**ITINERARIO PALERMO - AGRIGENTO**

**Lavori di ammodernamento del tratto Palermo - Lercara Friddi, lotto funzionale dal km 14,4 (km 0,0 del lotto 2) compreso il tratto di raccordo della rotatoria Bolognetta, al km 48,0 (km 33,6 del lotto 2 - svincolo Manganaro incluso), compresi i raccordi con le attuali S.S. n. 189 e S.S. n. 121**

## **Report riepilogativo delle Modifiche Tecniche inserite in PV1**

STRALCIO PLANIMETRICO

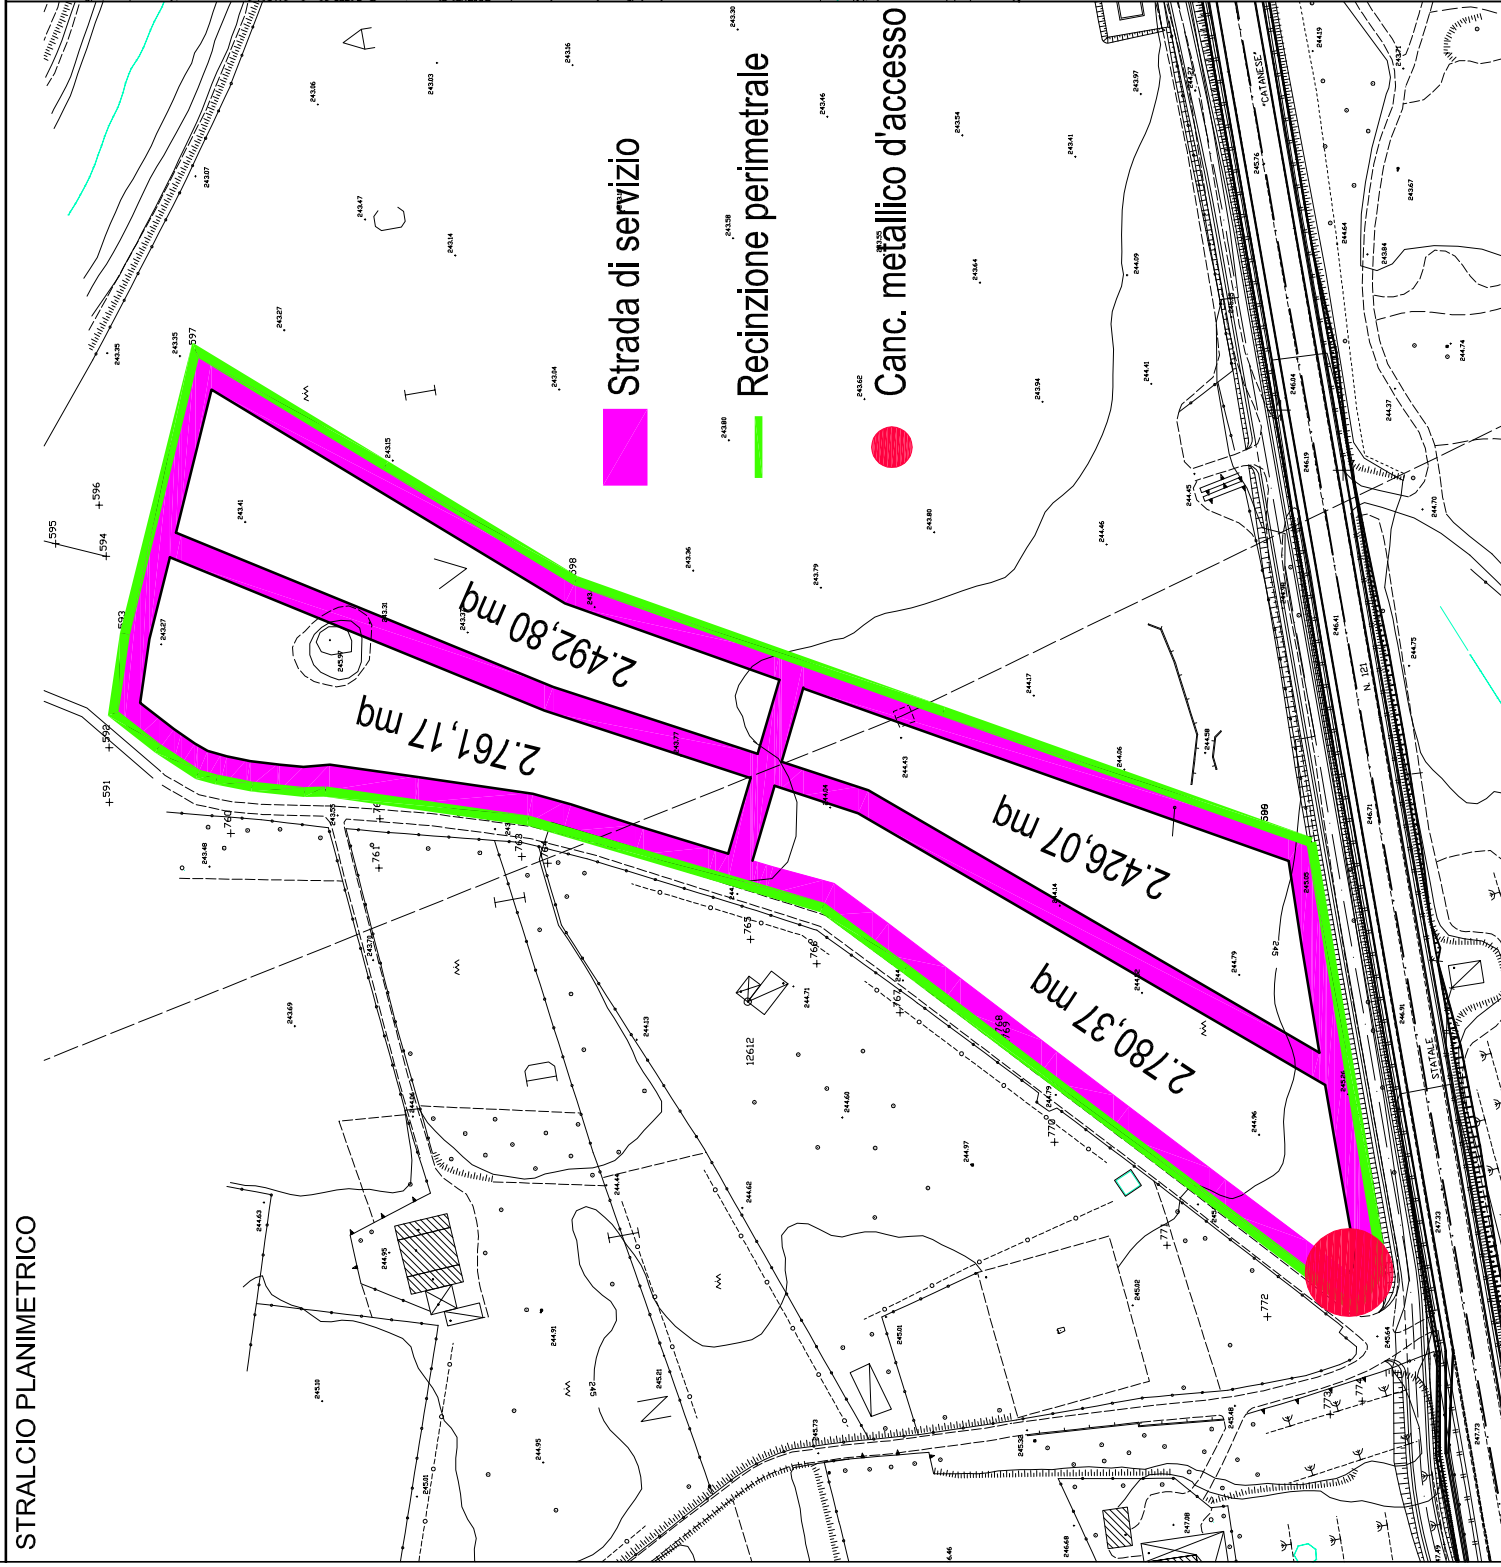
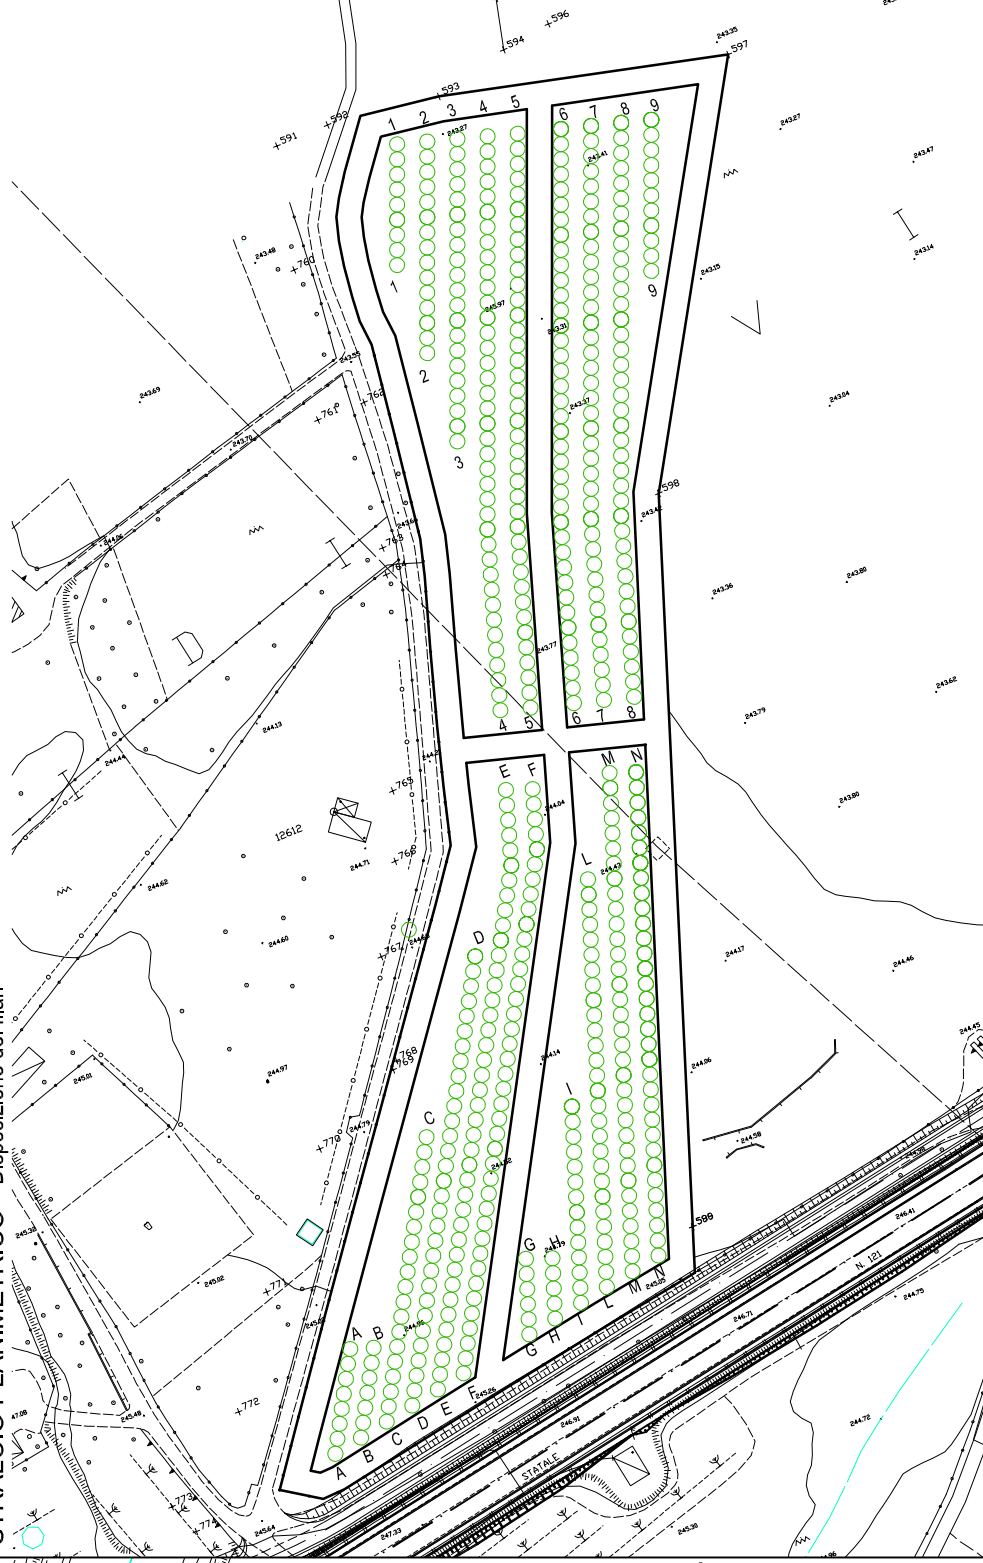
**OGGETTO:** Il Progetto Esecutivo approvato ha recepito la prescrizione n. 16 della Deliberazione CIPE n. 19/2012, che prevedeva, nell'ambito della finale sistemazione a verde delle aree di svincolo, la ricollocazione degli esemplari arborei preservati. La Soprintendenza BB.CC.AA. di Palermo ha, successivamente individuato nelle piante di ulivo superiori a 50 anni, le specie arboree di pregio da preservare.

La modifica tecnica n. 11 ha, pertanto, il solo scopo di esplicitare gli interventi per la sistemazione e realizzazione dell'area per lo stoccaggio temporaneo delle essenze arboree di pregio, le quali, a lavori ultimati, verranno espiantate dall'area di stoccaggio temporanea e ricollocate nelle aree di svincolo, nell'ambito delle suddette sistemazioni a verde.

STRALCIO PLANIMETRICO

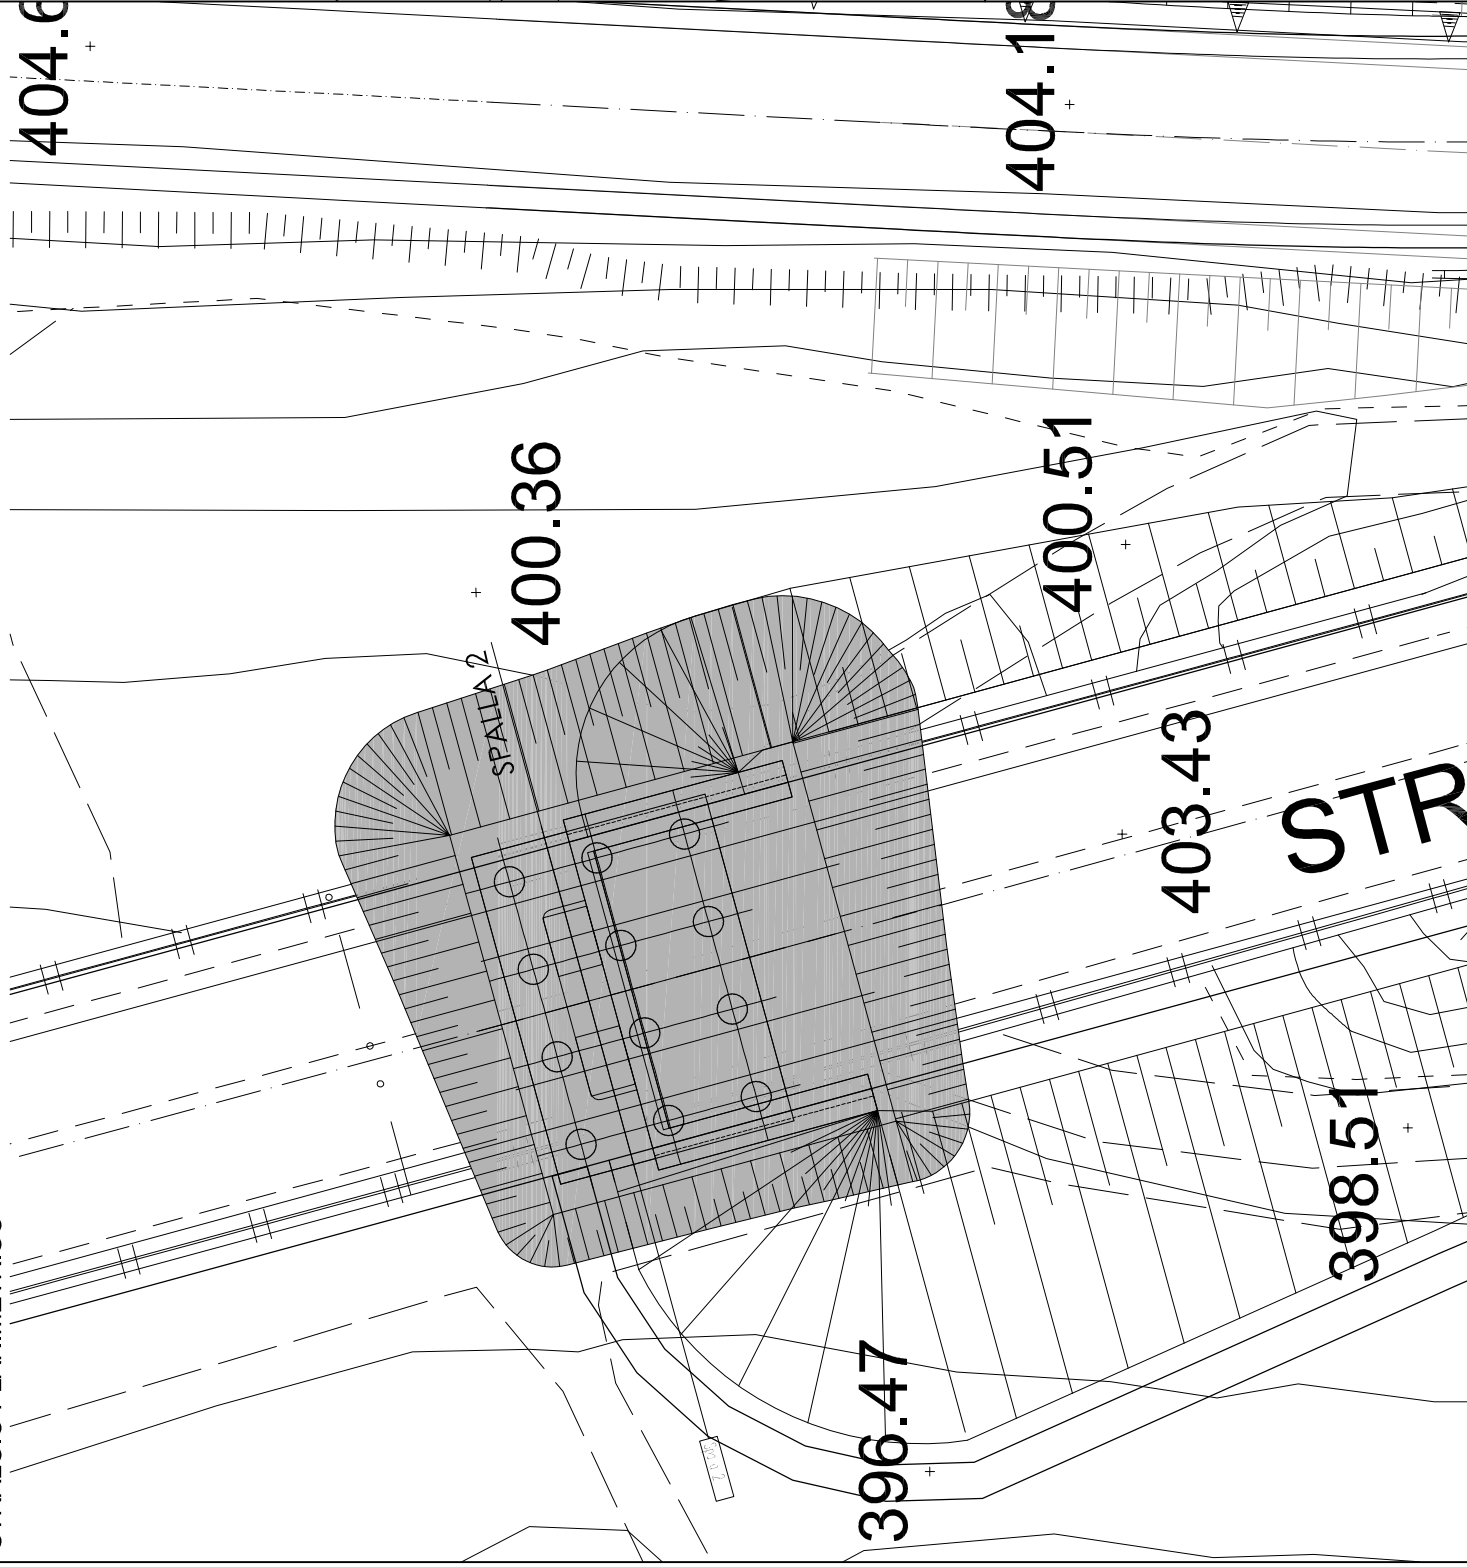
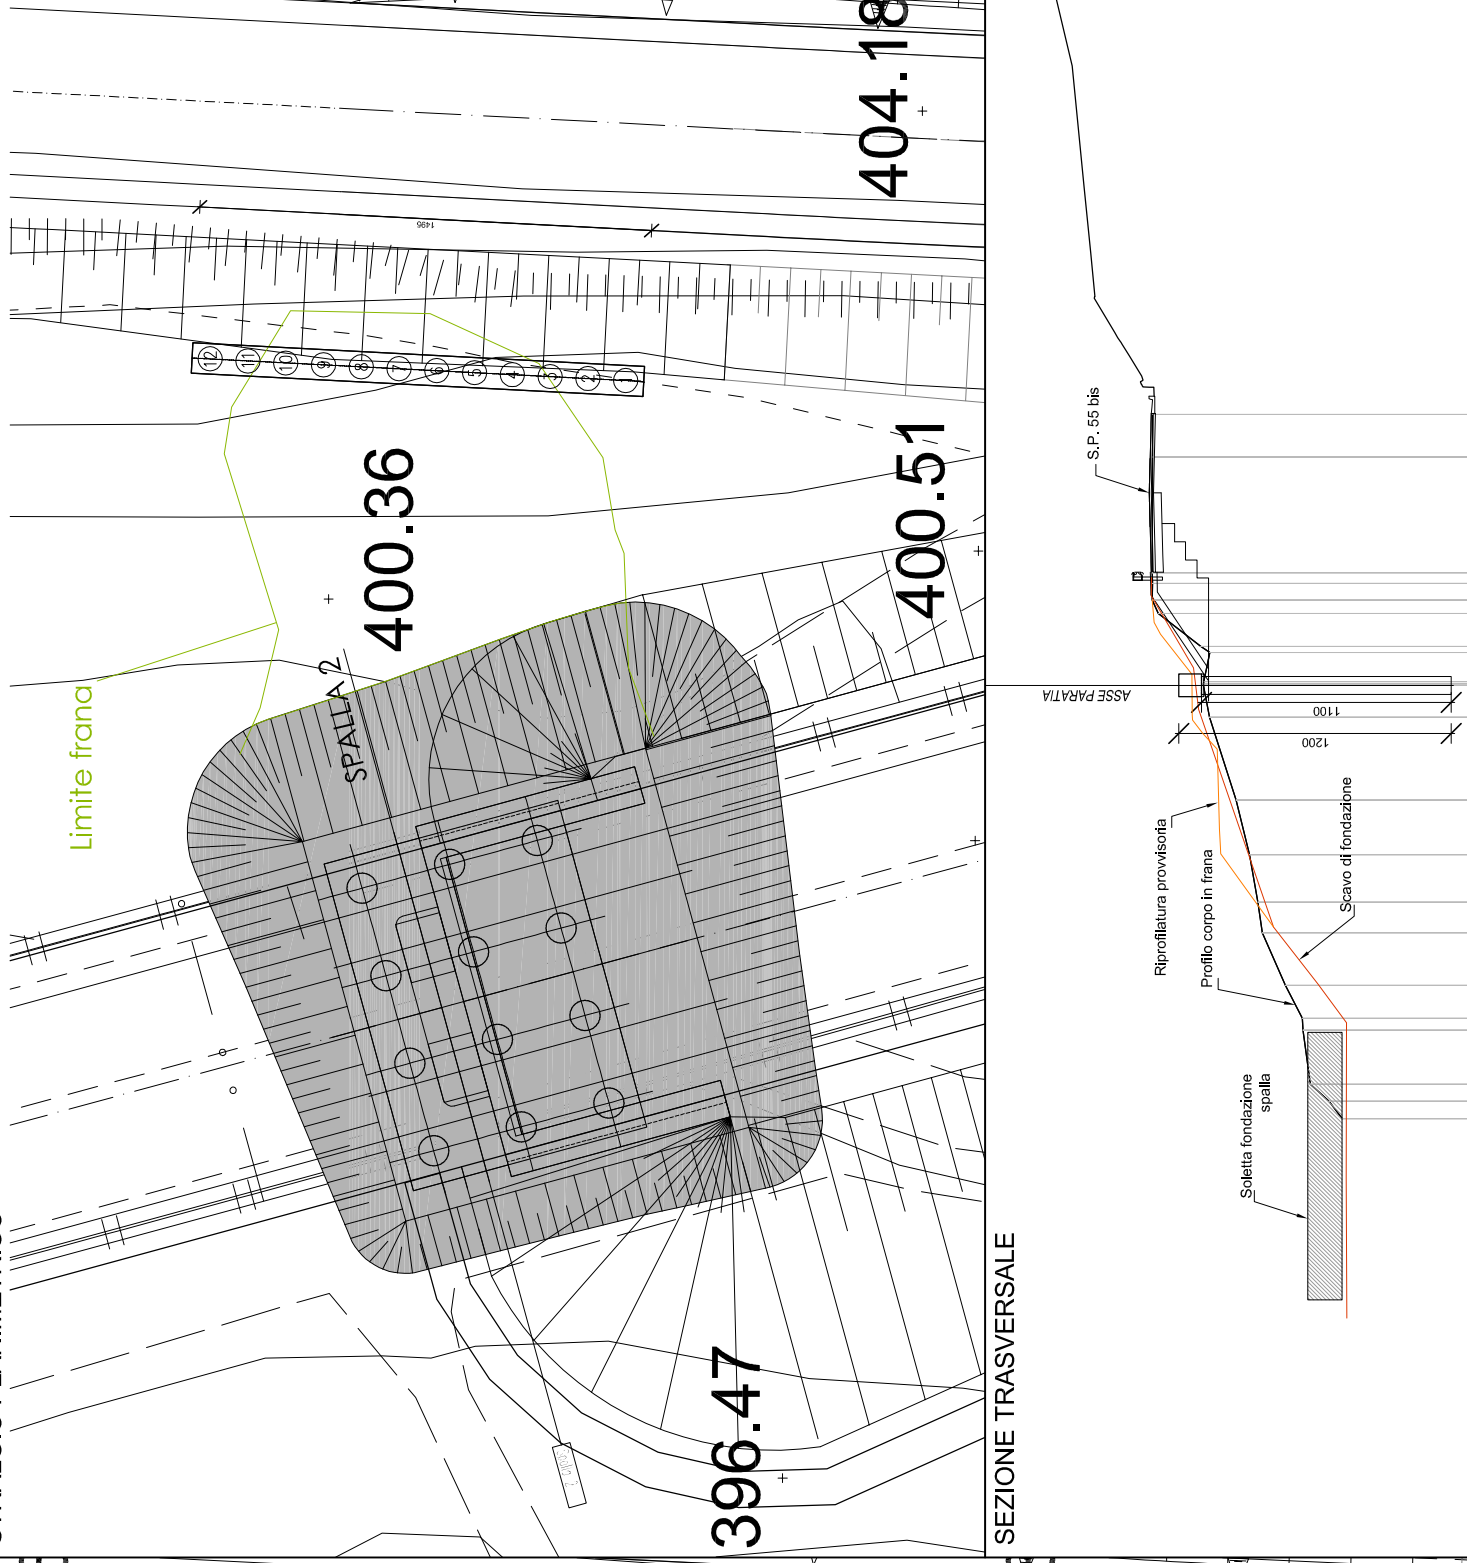
**OGGETTO:** A causa delle straordinarie e persistenti precipitazioni, occorse durante l'esecuzione degli scavi afferenti la spalla 2 del costruendo Viadotto Scorciavacche 1, si è rilevato l'innescò di un movimento franoso che è arrivato a lambire il piede del corpo stradale della S.P.55bis, nel tratto in cui tale viabilità svolge la funzione di bypass del traffico della SS121, provocando uno smottamento con un fronte di scorrimento superficiale di terreno, di estensione pari a circa 12m.

Al fine pertanto di evitare che il movimento franoso potesse evolversi regredendo verso monte, andando ad interessare la viabilità in esercizio, è stata introdotta una paratia di pali, disposta lungo il piede della viabilità stessa e dimensionata per poter costituire un idoneo presidio per la stabilità della scarpata .
